PROCEDIMENTO DE AVALIAÇÃO DE
IMPACTE AMBIENTAL DO PROJETO
“RILER INDÚSTRIA TÊXTIL, S.A.”
PL 20241108009931

PEDIDO DE ELEMENTOS ADICIONAIS

março 2025

Figura 0.2: Recetores sensíveis mais próximos em relação ao Projeto

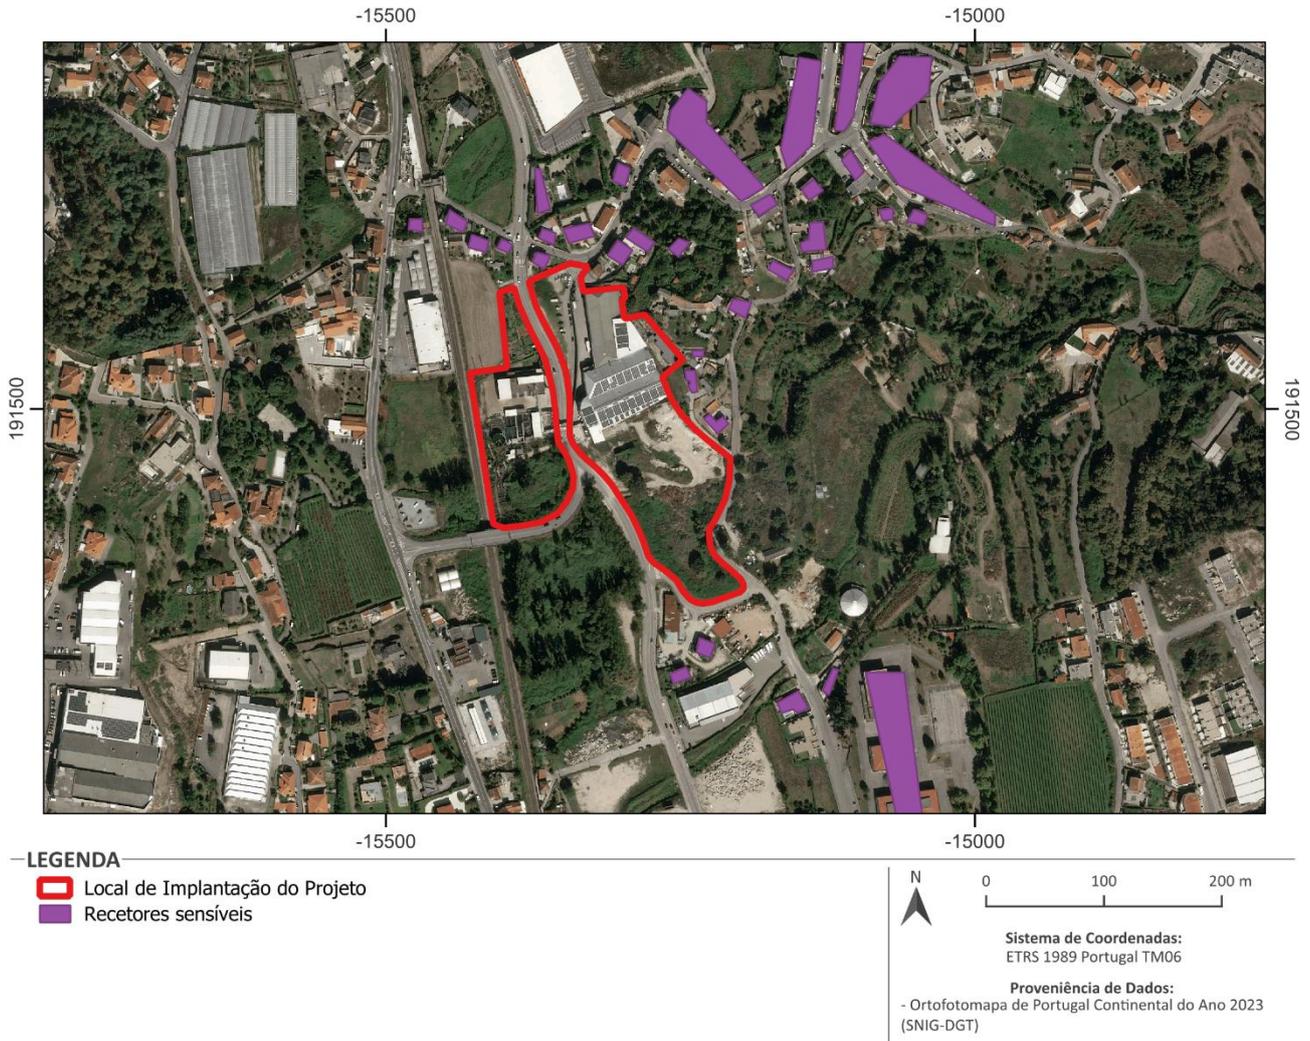
1.5. Sem prejuízo de esta informação poder constar em sede da análise específica de fator(es) ambiental(is), deverá ser apresentada caracterização da envolvente próxima, designadamente com descrição do tipo de ocupação, identificação dos recetores sensíveis e sua distância à unidade, e respetiva representação (carto)gráfica;

Foi acrescentada na versão do EIA Consolidado no capítulo 3, secção 3.1 Enquadramento geográfico e caracterização da envolvente, informação sobre a envolvente do Projeto, como se transcreve:

Do ponto de vista dos recetores sensíveis, observa-se a existência de habitações e uma escola nas imediações do Projeto (Figura 0.2). Considerando o ponto central da unidade industrial verifica-se que os recetores sensíveis mais próximos encontram-se a menos de 100 m, correspondendo a algumas habitações a norte e a este do Projeto. A sul do Projeto, o primeiro recetor sensível corresponde a uma habitação a cerca de 250 m, a pouco mais de 300 m encontra-se a Escola Básica dos 2º e 3º ciclos com Ensino Secundário de Infias. Em relação a oeste do Projeto o primeiro recetor sensível encontra a mais de 200 m, no entanto entre este e o Projeto ocorre a linha ferroviária (a 120 m do Projeto).
